COMISIÓN ADMINISTRADORA DEL RÍO URUGUAY

CONCURSO DE PRECIOS N°05/19

**“OBRAS DE REFORMAS Y AMPLIACIÓN EN ADMINISTRACIÓN PUENTE
GENERAL ARTIGAS ”**

CIRCULAR N°1

CLIENTE: PUENTE GENERAL ARITIGAS
COMITENTE: Ing. Javier de Castellet
OBRA: Ampliación y reforma de oficina de administración
PLANO : CARPINTERIA
Juan Sebastián Marcó
Arquitecto - M 80142
T. cel 15 500126

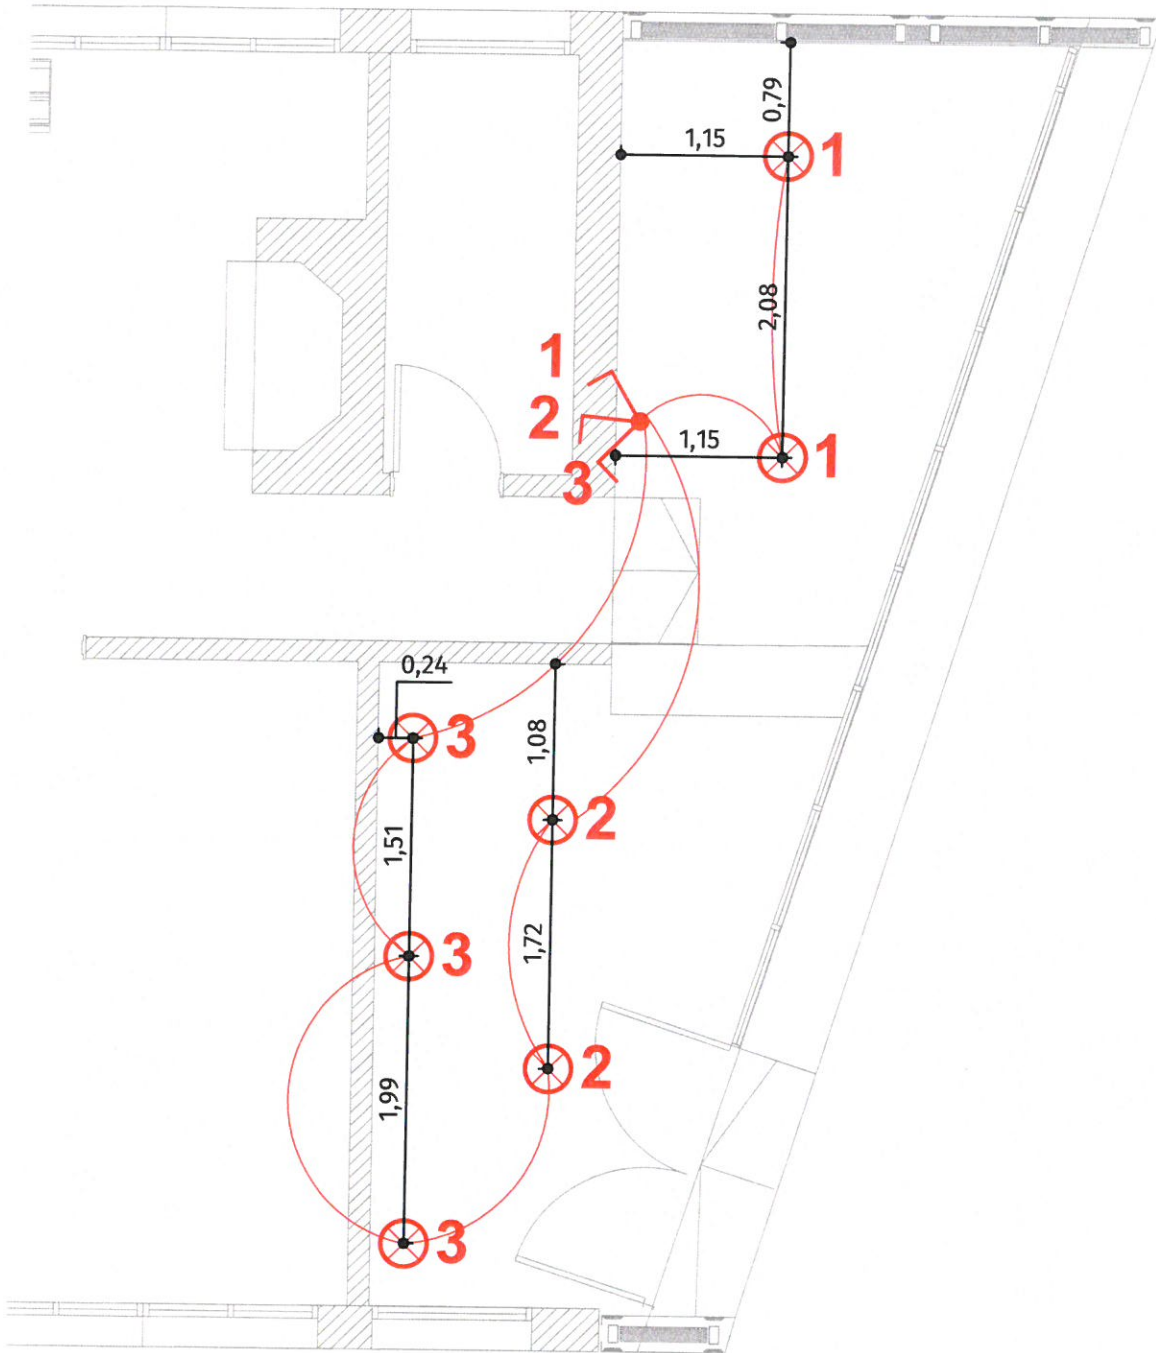
En lámina 17 indican vidrio transparente 4/9/ 3+3 A que corresponde?

La puerta es tipo blindex?

Ver Memoria - Carpintería de aluminio.

Si la puerta es tipo Blindex. Se adjunta Lamina N 17 (CORRECCION 2)

CLIENTE: PUENTE GENERAL ARITIGAS
 COMITENTE: Ing. Javier de Castellet
 OBRA: Ampliación y reforma de oficina de administración
 PLANO : INSTALACION ELECTRICA
 Juan Sebastián Marcó
 Arquitecto - M 80142
 T. cel 15 500126

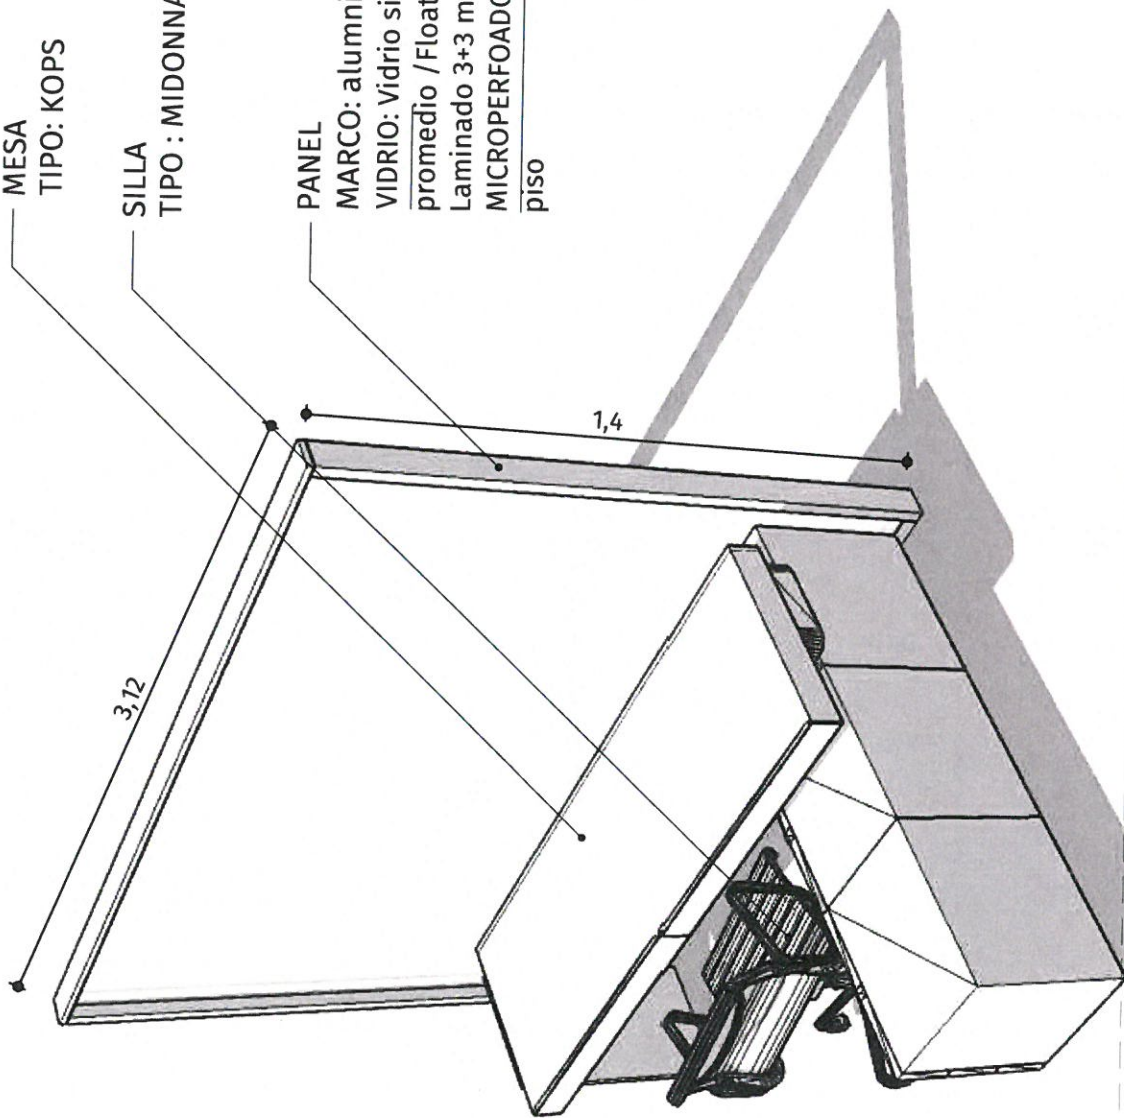
Se preveen terminales para telefonía y datos?

No en ésta etapa. La CARU se encargará de la ampliación. Para ésta etapa se deberán dejar previsto los ductos, junto con las instalación eléctrica nueva para la sala de recepción. Se adjunta Lamina N 18 (CORRECCION)
